「海龍二號離岸風力發電計畫  
環境影響差異分析報告(第一次變更)」  
「海龍三號離岸風力發電計畫  
環境影響差異分析報告(第一次變更)」  
等 2 案專案小組聯席初審會議紀錄

專案小組第 3 次審查意見回覆對照表

中華民國 109 年 9 月

圖 2.3.5-7 海龍二號、三號不同風機配置下整體鳥類年撞擊隻次

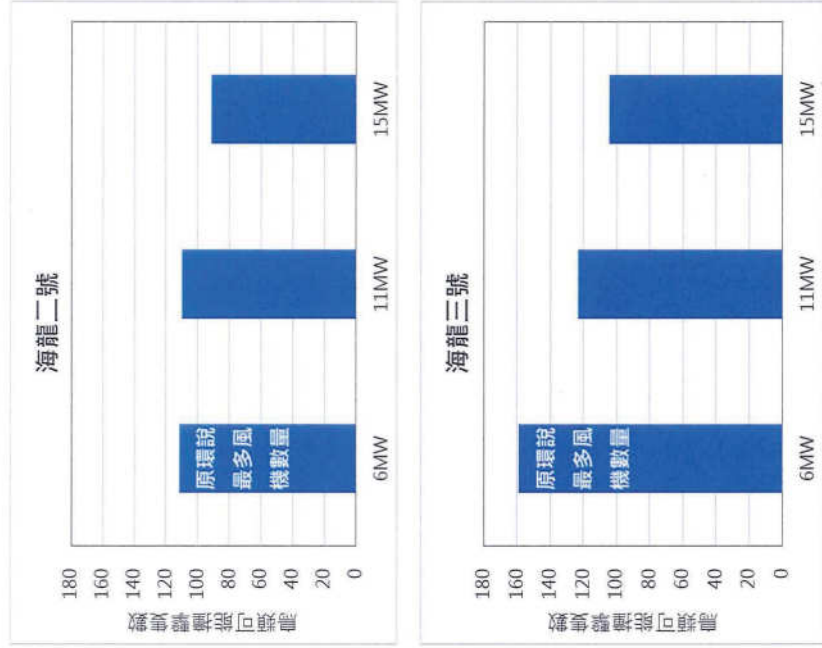
五、開發單位就本次變更大幅縮小風機間距對鳥類生態造成之影響，多以鳥類會主動迴避風場為由，仍請就本次變更對鳥類生態造成之影響，提出合理說明。

海龍二號、三號風場變更後 11MW 及 15MW 風力發電機組配置造成的鳥類撞擊數量低於原環說最大撞擊數量(圖 2.3.5-7)。其中，15MW 配置所造成的鳥類撞擊數量又較 11MW 配置少。15MW 的風機，單支風機的旋轉半徑較大，葉片較寬，但其所需架設的風機支數較少，因此整體衝擊相對較小。

圖 1.2.1-1 原環說 P1~P3 點位打樁施工，距離 750 公尺之聲壓分布

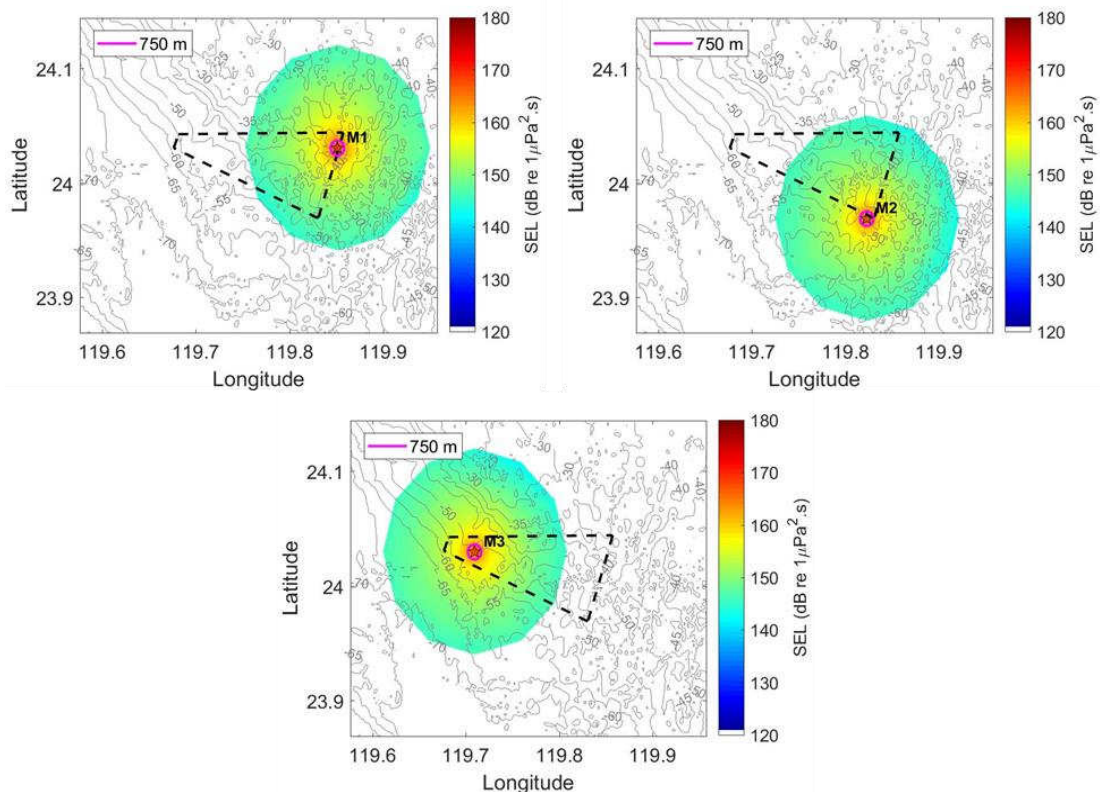
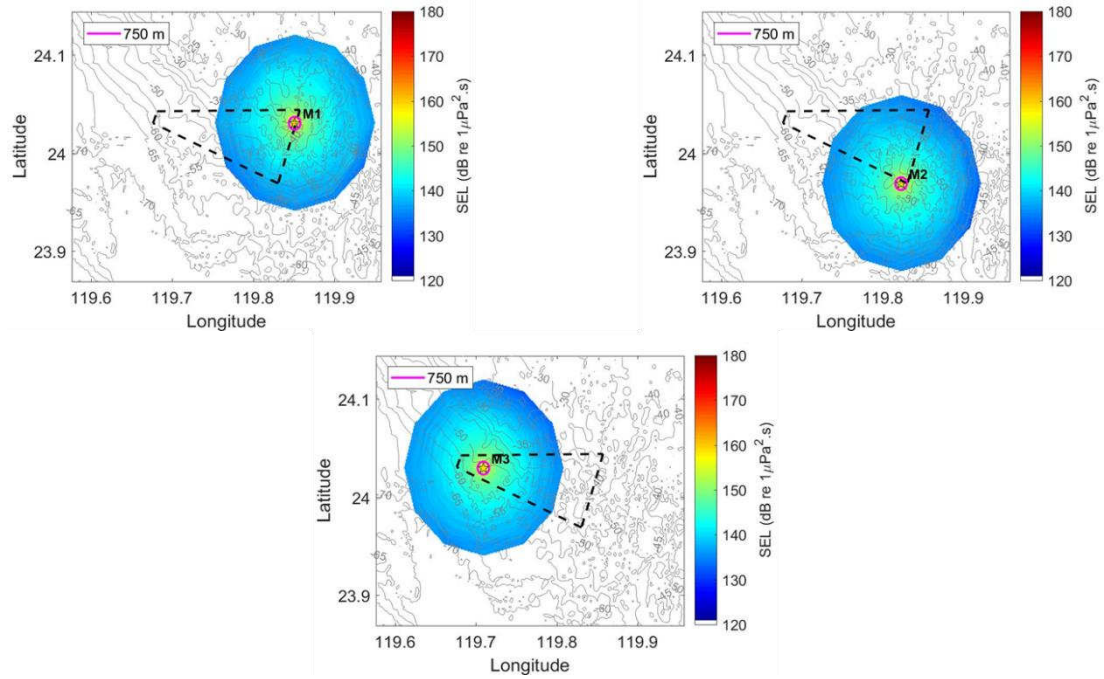
審查意見	答覆說明	修訂處	
		章節	頁次
<b>六、吳委員義林</b>			
(一)前次意見一，總打樁時間較變更前短，但是2者之噪音量變化差異為何？	<p>敬謝委員指教。本次變更模擬評估結果與原環說比對，風機單機裝置容量由6MW提升至15MW，評估顯示打樁點距離750公尺處之聲壓值由162~164dB增量至166~167dB，經減噪措施後，由152~154dB增量至156~157dB，仍能符合原環說承諾「於750公尺監測處，水下噪音聲曝值(SEL)不得超過160dB re 1<math>\mu</math>Pa<sup>2</sup>s」。說明如下：</p> <p>(一)原環說</p> <ol style="list-style-type: none"> <li>1. 未經減噪措施 打樁點距離750公尺處之聲壓值介於162~164dB，如表2.6.1-1、圖2.6.1-1。</li> <li>2. 經減噪措施 經減噪措施(減10 dB)後，打樁點距離750公尺處之聲壓值介於152~154dB，如表2.6.1-1、圖2.6.1-2。</li> </ol> <p>(二)本次變更</p> <ol style="list-style-type: none"> <li>1. 未經減噪措施 打樁點距離750公尺處之聲壓值介於166~167dB，如表2.6.1-2、圖2.6.1-3。</li> <li>2. 經減噪措施 經減噪措施(減10 dB)後，打樁點距離750公尺處之聲壓值介於156~157dB，如表2.6.1-2、圖2.6.1-4。</li> </ol>	6.1.3	6-24~27

表 1.2.1-1 原環說 P1~P3 點位打樁施工距離聲源 750 公尺處聲壓值 SEL(dB re 1  $\mu\text{Pa}^2\text{s}$ )

圖 1.3.1-1 鳥類廊道整體規劃-現行方案與評估調整方案比較

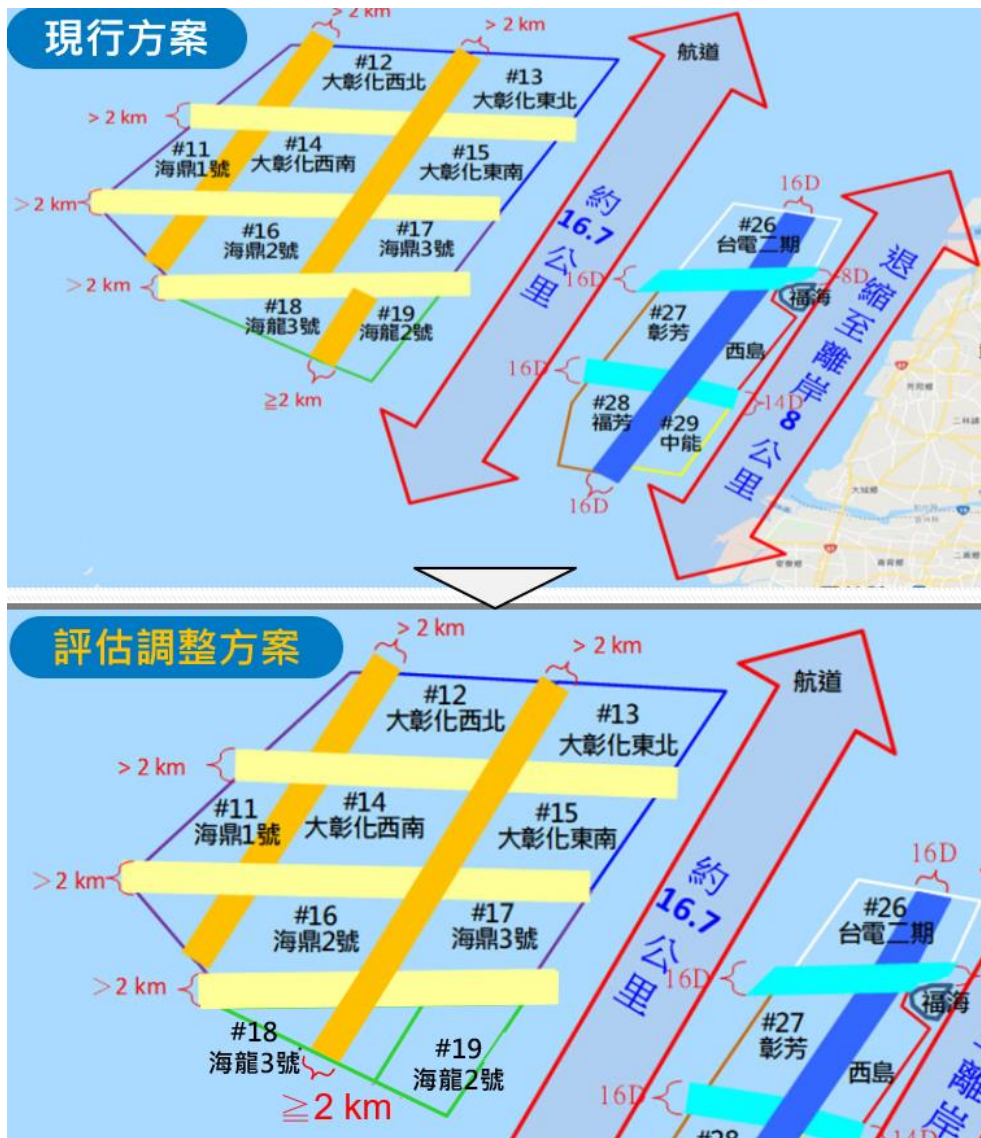
審 查 意 見	答 覆 說 明	修 訂 處	
		章 節	頁 次
	岸風電業業者仍應加入海難災害情境，以模擬實際情況，並請交通部、經濟部及行政院農業委員會派員督導。		
(七)委員及相關機關所提其他意見。	遵照辦理。	—	—
(八)本環境影響差異分析報告定稿備查後，變更內容始得實施。	遵照辦理。	—	—
三、就海龍二號、海龍三號風場間保留原規劃鳥類廊道，而相鄰風場卻未劃設鳥類廊道，可能對由南往北飛行之鳥類造成飛行阻礙，建議經濟部能源局與開發單位檢討留設之必要性，並於本案提本署環境影響評估審查委員會時進行說明。	<p>遵照辦理。本計畫配合「彰化雲林地區離岸式風力發電計畫環境影響調查報告書」專案小組第3次初審會議決議及經濟部整體規劃，於風場開發面積及總裝置容量等設置條件均維持不變下，<b>為營造有利鳥類南北飛行方向，於海龍三號風場新增2,000公尺(約9D)銜接連續之鳥類廊道(圖1.3.1-1)</b>；且海龍二號風場已配合航港局公告直航航道而退縮，退縮寬度達3,500公尺，海龍二號、三號風場相鄰邊界及與北側相鄰風場邊界，均依經濟部能源局於104年7月2日公佈之「離岸風力發電規劃場址申請作業要點」規定各自退縮，留設寬度大於2,000公尺，<b>整體留設風場退縮空間已遠大於原規劃(詳圖1.3.1-2所示)</b>。</p> <p>經評估本次變更影響變化，藉由海龍三號風場中央設置鳥類廊道、海龍二號風場配合航道退縮、海龍二號及海龍三號風場間之邊界退縮等所留設出之鳥類友善飛行空間，並配合風機設置數量、陣列排數縮減等調整，可減少鳥類飛行閃避風險，並對於鳥類飛行將具有更正面助益。</p>	4.2	4-4~7

圖 2.2.1-3 本次變更新增 14MW 風機規劃示意圖

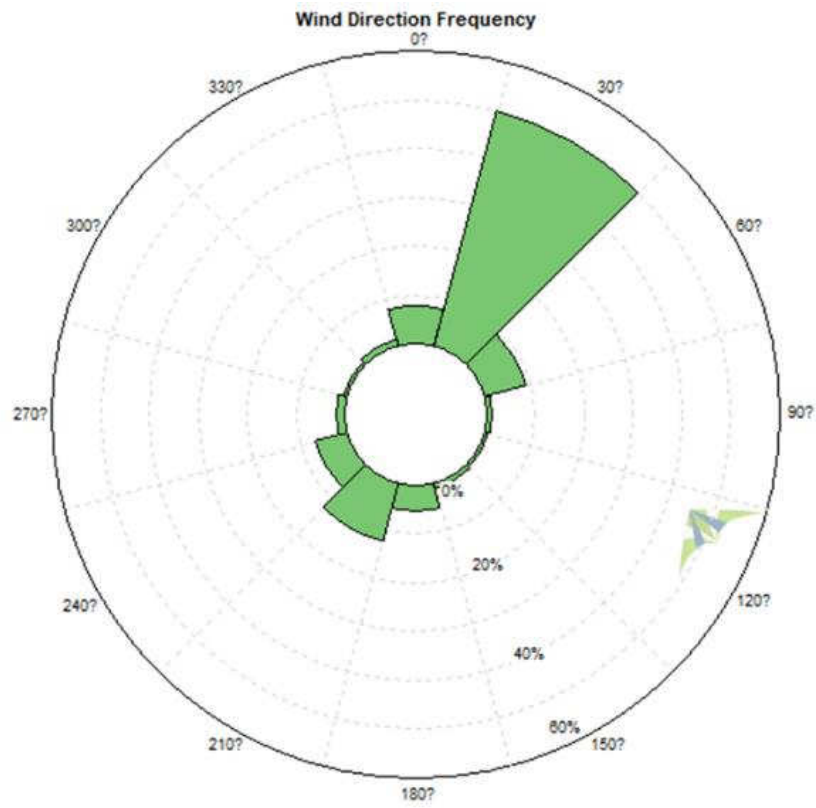
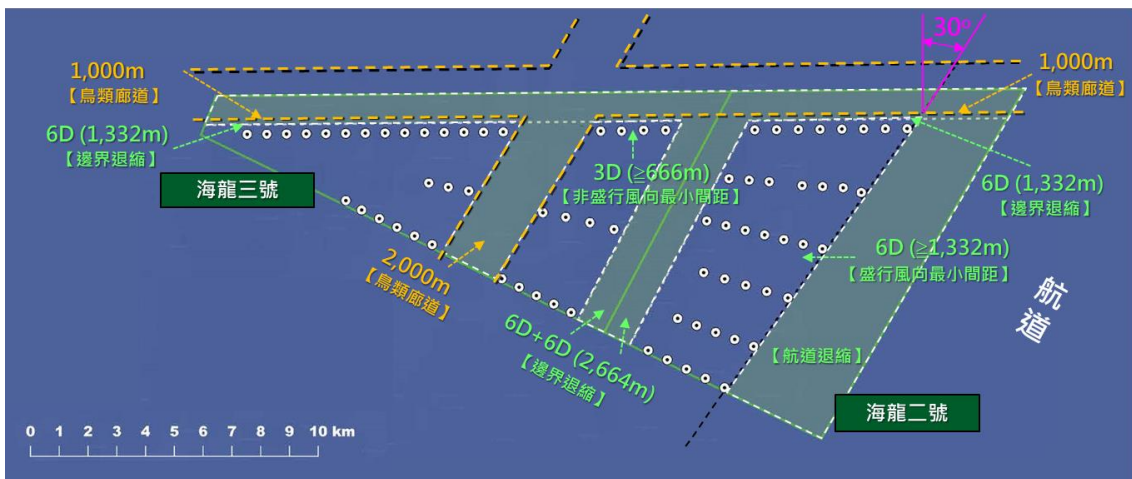
議結論)尚須補正，補正意見如下：.....	35
1.此次變更各風機排列之規劃並未依照盛行風及非盛行風向安排，此與原環境影響說明書差異太大。若有鳥類闖入將如入迷宮，鳥擊的機率極大。.....	35
2.依據 p.48，表 2.2.3-1 中之數據，可清楚看到丹麥 Horns Rev 及 Nysted 風場在盛行風及非盛行風向之風機間距皆分別大於 7D 及 5D，甚至有 10D 以上的例子，此次變更不應改變此國際準則。.....	38

圖 2.2.1-13 本次變更新增 14MW 風機規劃示意圖

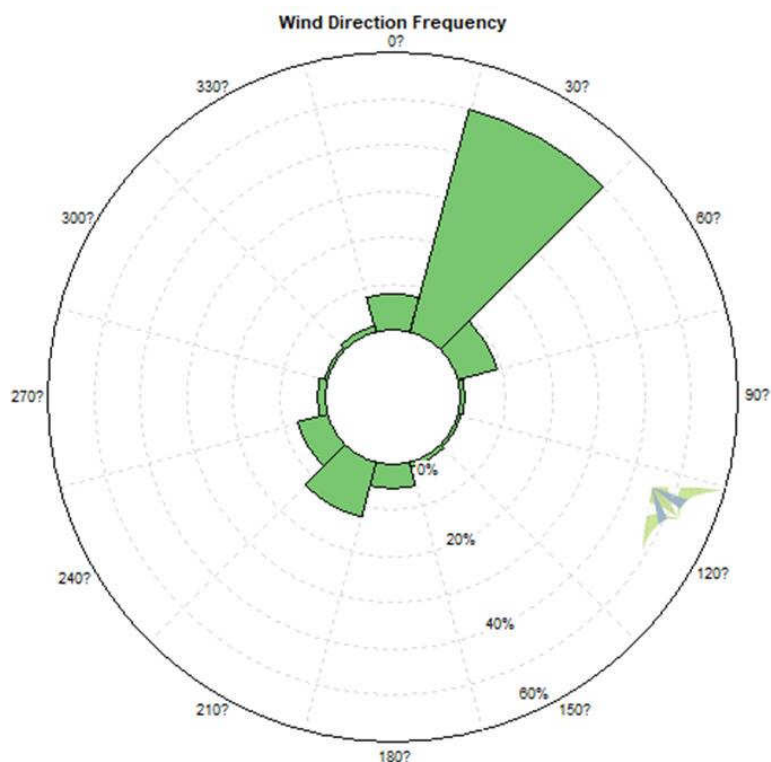
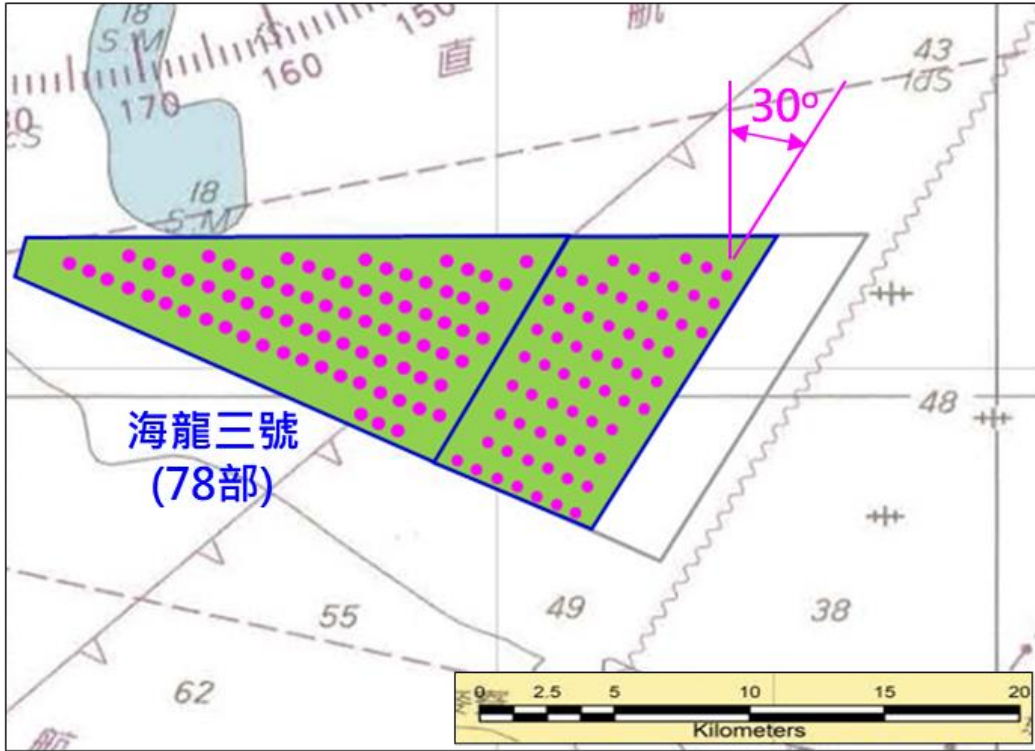
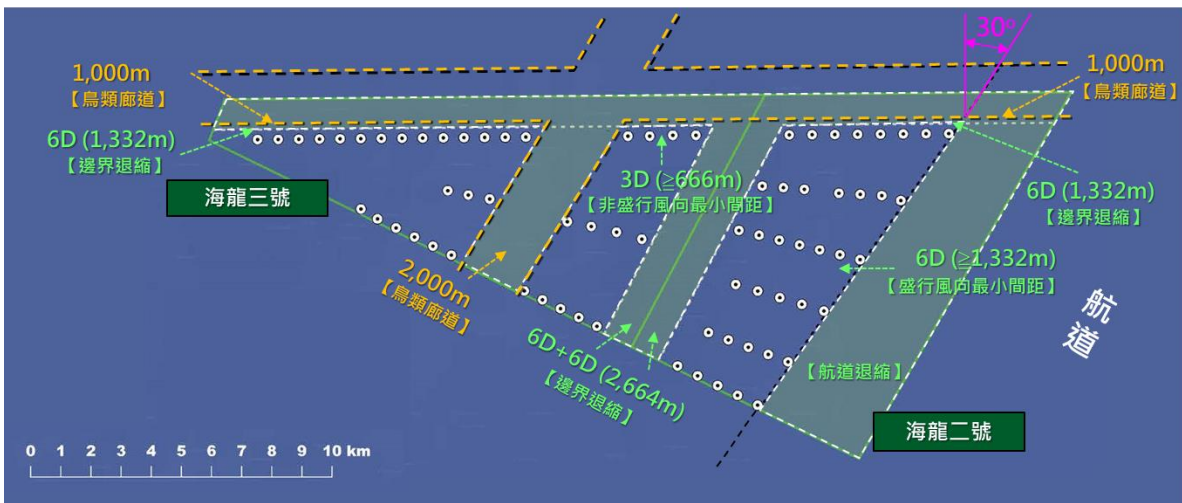
審 查 意 見	答 覆 說 明	修 訂 處	
		章 節	頁 次
3.本人原第4點意見，開發單位的回覆十分取巧。因此次變更欲改變風機的排列方向，才會有與盛行風向差30度的狀況，如此的斜向間距不合理。	敬謝委員指教。風機透過偏航系統及葉片係設計成可依目前風向偏轉，使風機受力維持在設計範圍內。本計畫係藉由近年累積風況調查結果(詳圖2.2.1-11)，據以界定盛行風向(屬30度角左右方位)、非盛行風向，另結合風機運轉原理及其所需安全距離，作為變更前後佈置規劃風機配置之依據，並經風機供應商確認可行；且本次變更規劃由6MW提升至15MW，海龍二號、海龍三號之機組數量，由最多141部減至最多94部，風機陣列排數由8~10排減至3~6排，可減少鳥類飛行閃避風險，並對於鳥類飛行將具有更正面助益，規劃變更前後風機佈設方案詳圖2.2.1-12、圖2.2.1-13所示。	4.2 4.3	4-4~7 4-10 4-12

圖 2.5.2-1 依據預告「航空障礙物標誌與障礙燈設置標準」修正草案，規劃 14MW 風機航空警示燈佈設位置示意圖

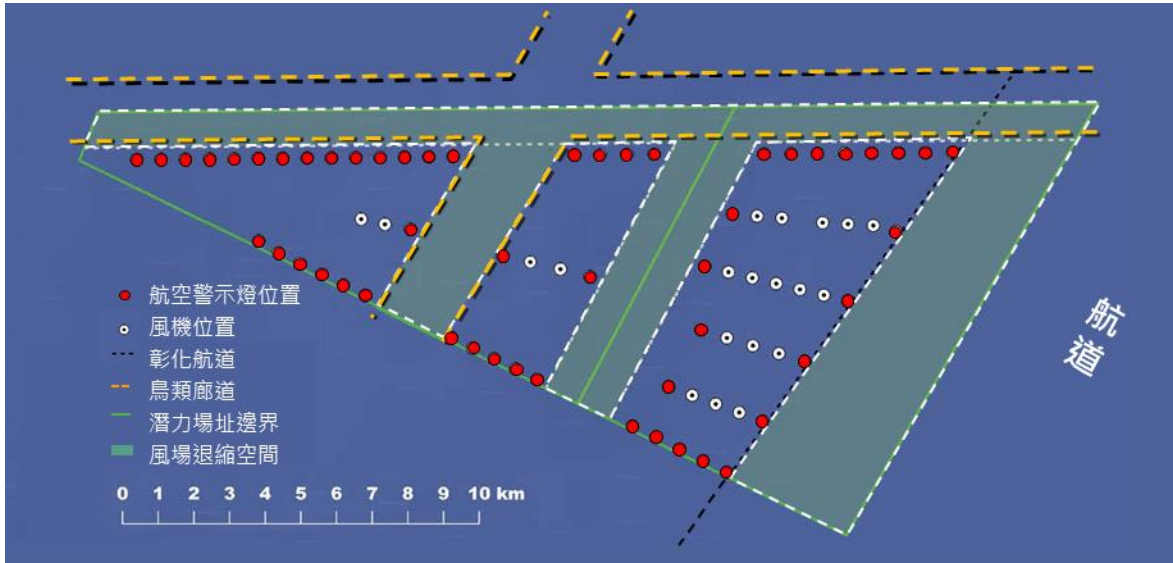
審 查 意 見	答 覆 說 明	修 訂 處	
		章 節	頁 次
(二)仍應說明航空警示燈之位置和數量,相關之回答應直接回答,而非是答非所問。	<p>遵照辦理。本計畫將依據民航局頒布之「航空障礙物標誌與障礙燈設置標準」規定設置航空警示燈,達到警示飛行器迴避風力發電機目的,以維護飛航安全。有關航空警示燈設置相關說明如下:</p> <p>(一)依據現行「航空障礙物標誌與障礙燈設置標準」規定,本計畫每座風力發電機皆應使用A型中亮度障礙燈,並設置於風力發電機支撐結構物之頂部,另查A型中亮度障礙燈之規格屬白燈;上開規定內容係交通部考量飛航安全必要所訂之強制性規範,業者均應遵從其規定設置,爰此,本計畫航空警示燈之佈設位置及數量即如同本計畫風機佈設位置及數量。</p> <p>(二)考量近年國內風力發電蓬勃發展,密集設置之航空障礙燈亦可能衍生光害等問題,交通部爰參酌國際規範內容,預告修正「航空障礙物標誌與障礙燈設置標準」部分條文草案,其中增訂之第17條之1內容規定:以組群方式設置十座以上風力發電機組者,其風力發電機支撐結構物依前條規定設置障礙燈。但有下列情形之風力發電機支撐結構物得免設置障礙燈:</p> <ol style="list-style-type: none"> <li>1. 設置於連結風力發電機組群邊界之線段中且水平間距不超過九百公尺者。</li> <li>2. 設置於連結風力發電機組群邊界之線段所圍起之範圍內者。</li> </ol> <p>(詳細修正草案總說明及對照表請參見交通部109年3月5日交航(一)字第10981000191號公告之附件)。</p> <p>(三)本計畫依此預告內容、並以本次變更後最有可能設置之14MW風機規劃航空警示燈佈設位置詳圖2.5.2-1所示;然因該法目前仍屬公告草案階段,尚未正式完成法令修正程序,本計畫實際航空警示燈佈設位置及數量將俟修正公告後之法令規定設置最少之航空警示燈,並取得民航局同意函,以減少吸引鳥類靠近的可能性。</p>	<p>4.4.1</p> <p>7.1</p>	<p>4-21~22</p> <p>7-4~5</p>

註：實際航空警示燈設置位置及數量，將依當時相關法規辦理，並於裝設前取得民航局同意函。

圖 2.5.7-1 基礎施工時懸浮固體濃度增量模擬結果分佈圖(低潮位時)

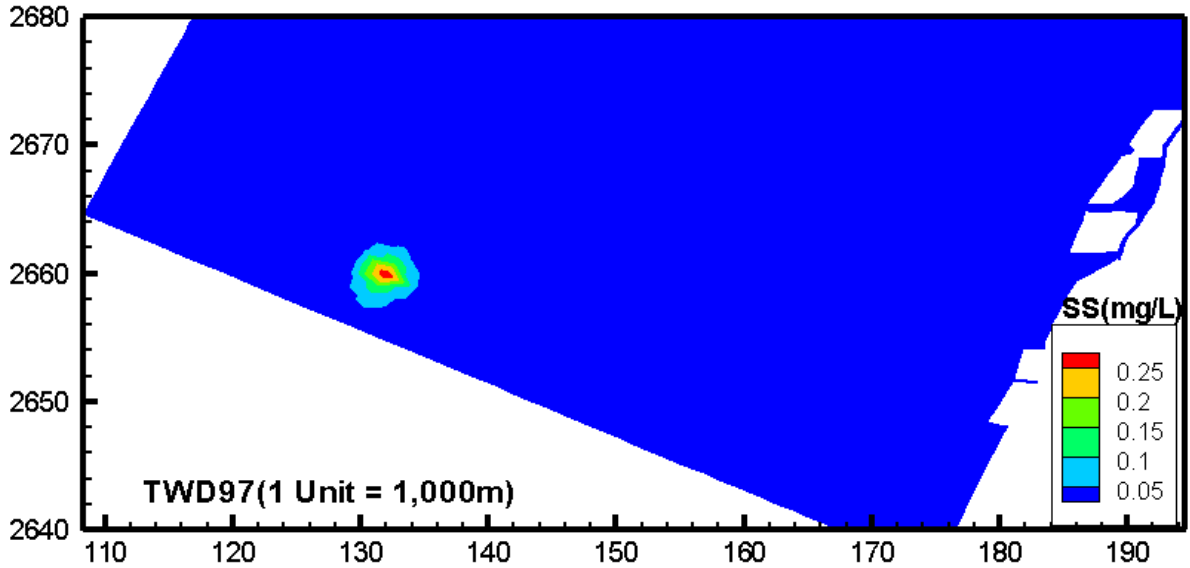
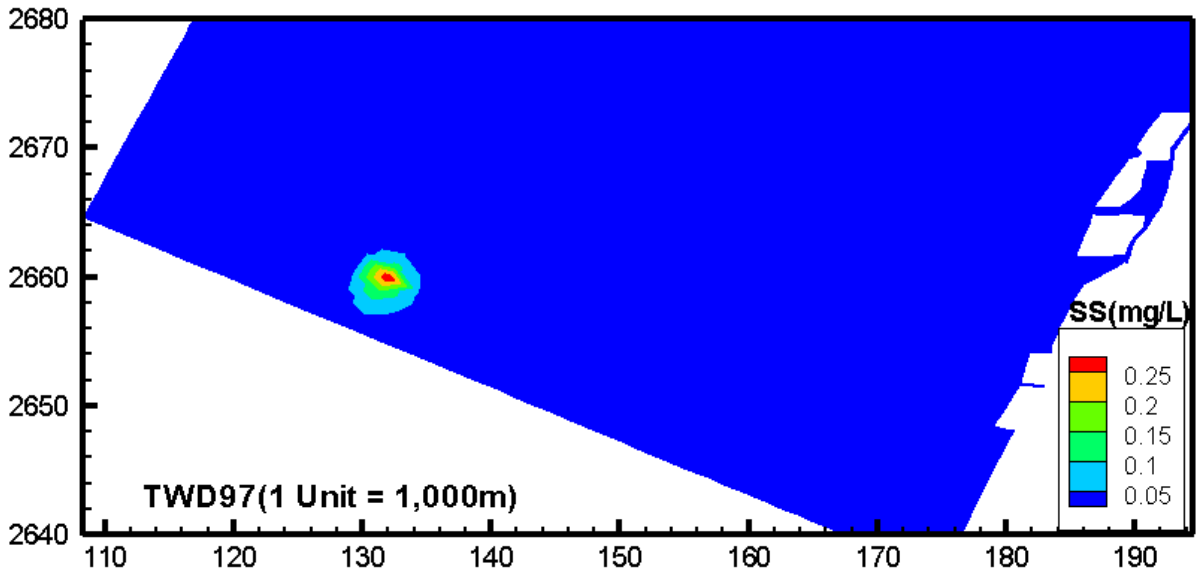
審查意見	答覆說明	修訂處	
		章節	頁次
(七)懸浮固體之圖應標示明確的座標。	遵照辦理。本計畫已將海域水質模擬圖明確標示TWD97二度分帶坐標值，如圖2.5.7-1、圖2.5.7-2所示。	—	—

圖 2.21.7-1 海龍風場周邊鳥類飛行空間整體規劃

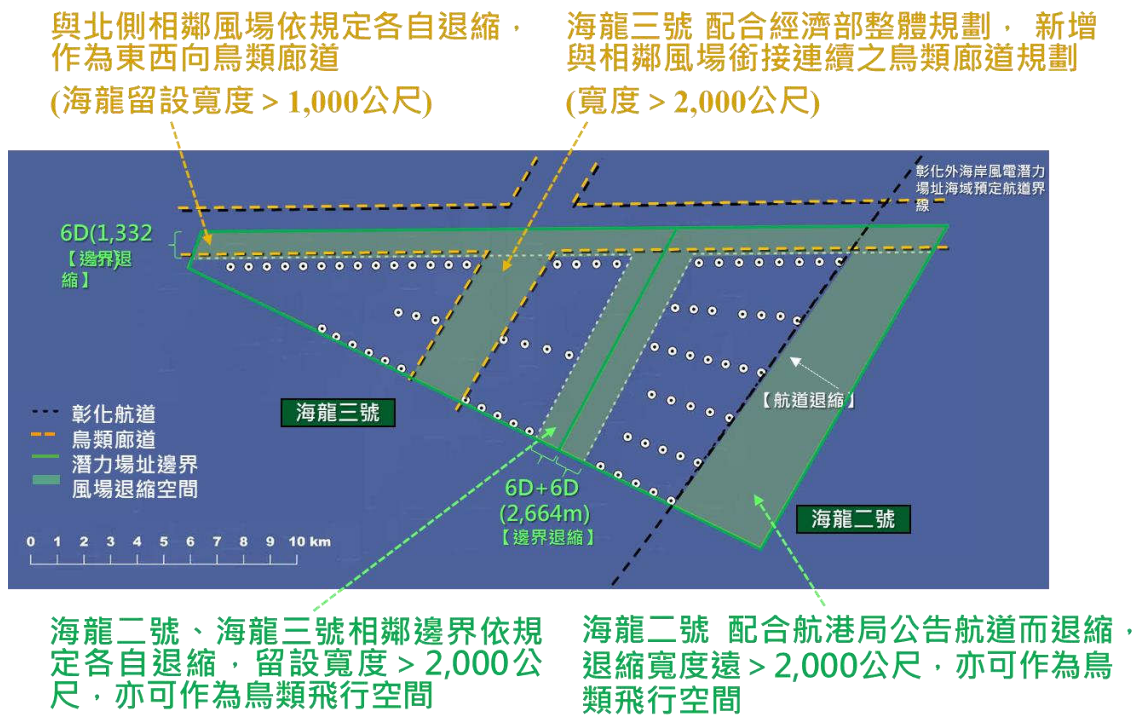
審查意見	答覆說明	修訂處	
		章節	頁次
(七)本次變更大幅縮小風機間距，惟鳥類相關保護對策仍維持原環境影響說明書內容，多以監測為主，仍請就鳳頭燕鷗、白眉燕鷗、小燕鷗等保育類鳥類提出監測以外之相關保護對策。	敬謝指教。本計畫為提供鳥類一致性飛行廊道，減少鳥類飛行偏轉次數，本此變更新增於海龍三號風場中央新設2,000公尺(約9D)之鳥類廊道，詳圖2.21.7-1所示。 此外，海龍二號風場已配合公告直航航道退縮，退縮寬度達3,500公尺，海龍二號、三號風場間依規定邊界須各自退縮，留設寬度大於2,000公尺，均可作為鳥類飛行空間。	4.2	4-4~7
